El presente documento contiene las respuestas a los requerimientos de información adicional establecidos por la Corporación Autónoma Regional del Tolima – CORTOLIMA durante la reunión realizada el pasado 29 de abril de 2024, los cuales constan en el Acta de dicha reunión. Esto de conformidad con lo establecido en el numeral 2 del Artículo 2.2.2.3.6.3 del Decreto 1076 del 26 de mayo de 2015 en el marco de la solicitud de la licencia ambiental del sector de Energía con Permiso implícito de Ocupación de Cauce, Aprovechamiento Forestal para el proyecto Parque Solar Fotovoltaico Heliconia 60 MW y Su Línea de Transmisión a 115 kV hacia la Subestación San Felipe, a desarrollarse en las veredas Nuevo Horizonte El Paraíso, La Esperanza (Santa Cecilia), Fundadores y San Felipe del municipio de Armero Guayabal y las veredas de San Antonio y La Lajosa del municipio de Falan en el departamento del Tolima, a favor de la sociedad VOLTALIA COLOMBIA S.A.S.

2 RESPUESTA A LA SOLICITUD DE INFORMACIÓN ADICIONAL EN DESARROLLO DEL TRÁMITE ADMINISTRATIVO DE SOLICITUD DE LICENCIA AMBIENTAL PARA EL PARQUE SOLAR FOTOVOLTAICO HELICONIA 15 MW, INICIADO MEDIANTE AUTO DE INICIO N° 5936 DE 15 DE OCTUBRE DE 2024

FIGURA 1 corte transversal típico de línea eléctrica

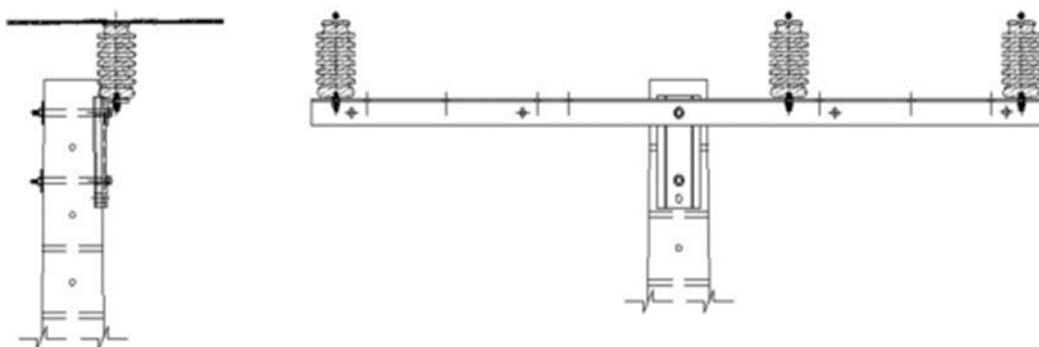
Presentar información a detalle de la construcción de la vía interna denominada – ACC_03 en las Coordenadas 5°4'18.1" N -74°51'55.7" W cerca a la Quebrada La Seca, puesto que en la visita y en las bases de datos CORTOLIMA se encuentra un drenaje natural por que el que se pretende pasar la vía mencionada y no se detalla su proceso constructivo

Ampliar la información sobre la vía interna ACC_03 en las Coordenadas 5°4'18.1" N - 74°51'55.7" W cerca a la Quebrada La Seca, ya que su trazado se cruza con un drenaje natural de escorrentía. Actualmente no se detalla cómo se manejará esta situación, lo cual representa un riesgo tanto ambiental como estructural. Es fundamental especificar las medidas que se adoptarán para garantizar la protección del drenaje, tales como pasos hidráulicos adecuados, control de erosión y preservación del cauce. Esta información es clave para asegurar la sostenibilidad del proyecto y prevenir impactos negativos sobre el entorno natural.

En atención al requerimiento se aclara que, una vez realizada la visita técnica con Cortolima y con la finalidad de eliminar el riesgo tanto ambiental como estructural que posiblemente pueda causar la vía inicialmente proyectada, a la fecha no se proyecta la construcción de la vía interna denominada- ACC_03, razón por la cual no se realizará la intervención del cauce en el drenaje que confluye en la quebrada La Seca. Debido a esto, se proyecta utilizar la vía "V2 – desvío vía ruta nacional 4305 (K4+510) - casa principal hacienda el coco". Por lo anterior y con el fin de conectar eléctricamente los 2 polígonos (Conexión RMT Línea Eléctrica y el centro de transformación de los paneles solares TRAF9) se proyecta la instalación de una conexión eléctrica aérea de 110,47 metros. Dicha infraestructura se plantea a través de la instalación de dos postes cuya altura mínima será de 10 m. Sobre cada uno se instalará una estructura tipo alineación con cruceta horizontal, adecuada para soportar las tres fases del sistema de media tensión. Esta estructura está conformada por, un conjunto de elementos como herrajes, crucetas, soportes, aisladores y sus accesorios (grapas, cadenas de amarre, retenciones, entre otros), cuya función principal es sostener los conductores y transferir los esfuerzos mecánicos hacia los dos postes que conforman el tramo.

Estas estructuras, además de cumplir una función mecánica, determinan la configuración física de los conductores en el espacio. Para este proyecto se ha definido una configuración de alineación horizontal (FIGURA 1 y Tabla 2), en la cual los tres conductores se disponen

en un mismo plano horizontal, a igual altura sobre el nivel del suelo, ubicados a ambos lados del eje longitudinal del poste, como se observa en un corte transversal típico de línea aérea.

FIGURA 5. Localización geográfica de estaciones de monitoreo – Época Seca

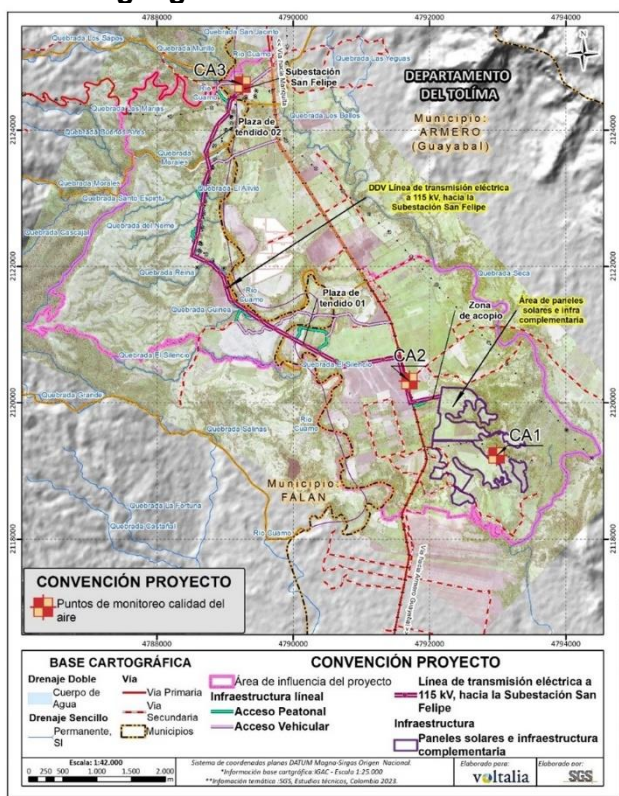
En el ítem 5.1.11. Atmósfera. Aclarar en qué época se realizó el monitoreo de calidad del aire y por ende justificar porque solo se presentó una sola época.

A nivel de macrolocalización, las estaciones de calidad del aire se ubican en zona con baja interferencia de fuentes significativas persistentes de emisión de partículas tales como minas y canteras, siendo la zona principalmente de vocación agroindustrial y colindante a vía departamental (FIGURA 5).

FIGURA 17 Ajuste sobre el área de intervención del proyecto con el fin de no realizar la intervención sobre la cobertura boscosa

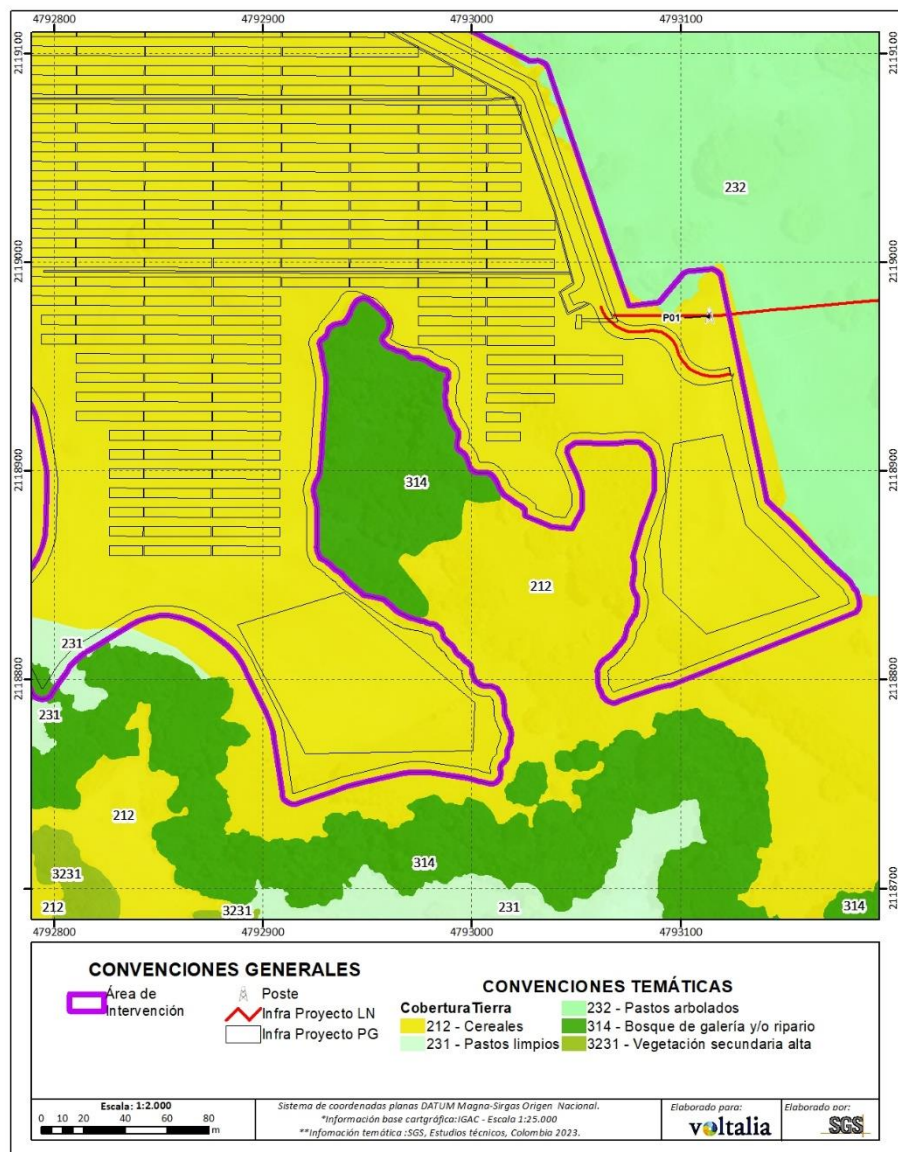
Ajustar la distribución de la zonificación ambiental según lo revisado en la visita técnica respecto a la sensibilidad del área del relicto boscoso encontrada en el área proyectada para la planta de generación de energía fotovoltaica en predio Hacienda El Coco de Armero – Guayabal, definida por las coordenadas geográficas de la tabla no. 1 del concepto técnico. Lo anterior deberá ser tenido en cuenta para el ajuste coherente con el capítulo 9 del EIA.

En esta área deberá considerarse un replanteo del área a ocupar con la intervención del proyecto Parque Solar Fotovoltaico Heliconia 60 MW con el fin de conservar dicha formación y su cobertura vegetal.

Como se puede observar en la FIGURA 17- se realizó el ajuste sobre el área de intervención del proyecto con el fin de no realizar la intervención sobre la cobertura boscosa (inicialmente identificada como vegetación secundaria alta); con base en esto, se realizaron los ajustes pertinentes en el capítulo 6. Zonificación ambiental páginas 64,66,67,68 y capítulo 9. Zonificación de manejo ambiental páginas 11 y 13. Adicionalmente se realiza el ajuste la cartografía mapa 51 (zonificación_ambiental) y mapa 52 (zonificación_manejo_ambiental)

FIGURA 18 - Área de intervención actualizada – exclusión de vía ACC_03

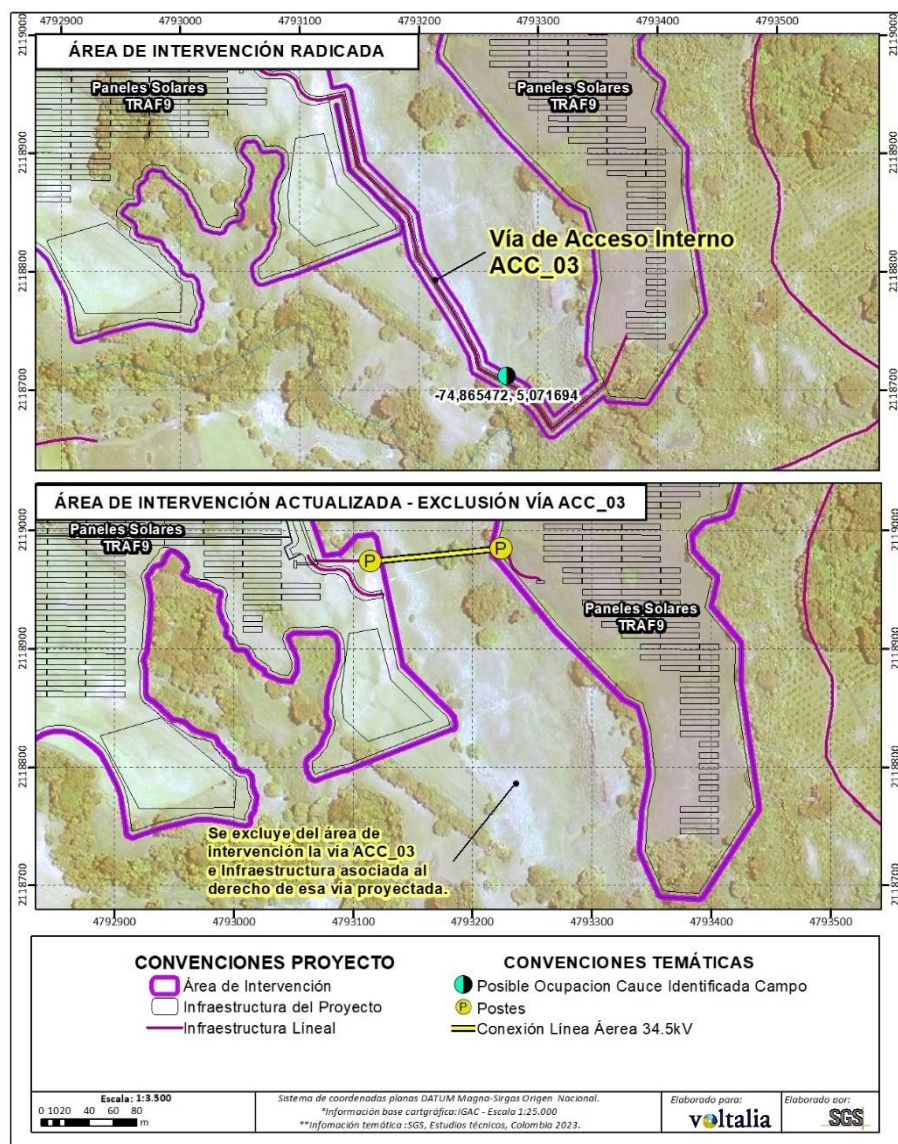
Así mismo, se debe modificar el Estudio de Impacto Ambiental (EIA), añadiendo el permiso de ocupación.

En concordancia con lo expuesto en la respuesta del requerimiento No 1 y considerando las precisiones realizadas por Cortolima mediante visita técnica y en la reunión de información adicional se confirma que la vía de acceso mencionada (ACC_03) no será objeto de construcción, por lo tanto, no se requiere la solicitud de permiso de ocupación de cauce en las coordenadas Norte: 5.071694, Oeste: -74.865472. En la FIGURA 18, se observa el ajuste en el área de intervención del proyecto excluyendo la vía ACC_03. –

FIGURA 19 Zonificación de manejo ambiental actualizada respecto al ajuste del área de intervención por relicto boscoso

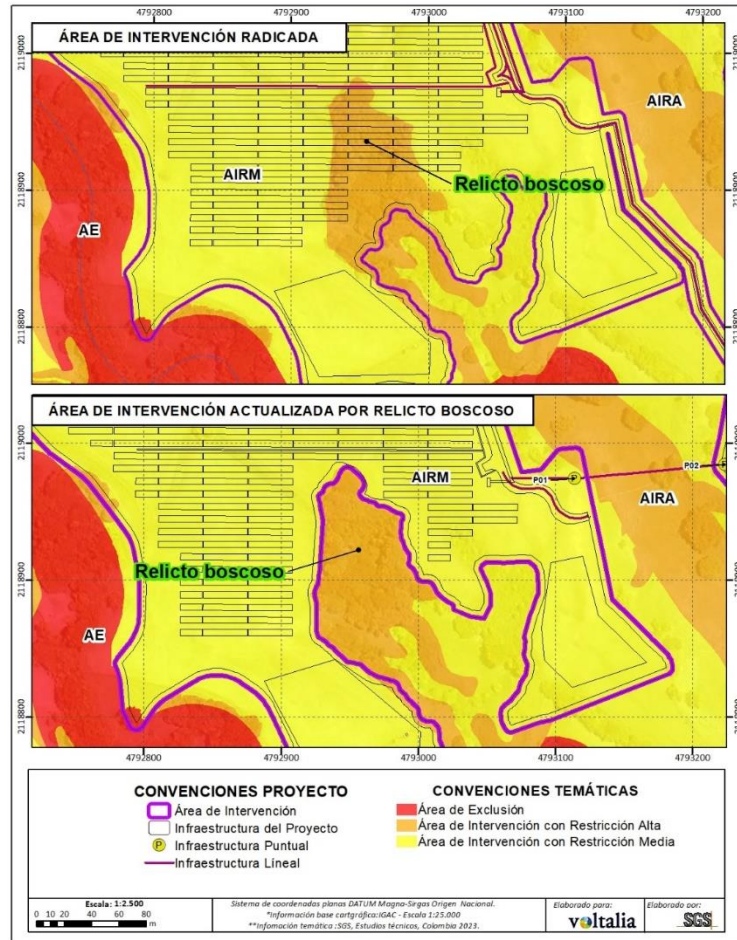
De acuerdo a lo requerido en el capítulo 6 se deberá ajustar la distribución de la zonificación de manejo ambiental según lo revisado en la visita técnica respecto a la sensibilidad del área del relicto boscoso encontrada en el área proyectada para la planta de generación de energía fotovoltaica en predio Hacienda El Coco de Armero – Guayabal, definida por las coordenadas geográficas de la tabla no. 1 del concepto técnico.

Con el ajuste del capítulo 6. Zonificación ambiental, también se ajusta la zonificación de manejo ambiental (capítulo 9 páginas 11 y 13), teniendo en cuenta la no intervención sobre la cobertura boscosa (inicialmente identificada como vegetación secundaria alta), FIGURA 19

Adicionalmente se realiza el ajuste la cartografía mapa 51 (zonificación_ambiental) y mapa 52 (zonificación_manejo_ambiental).
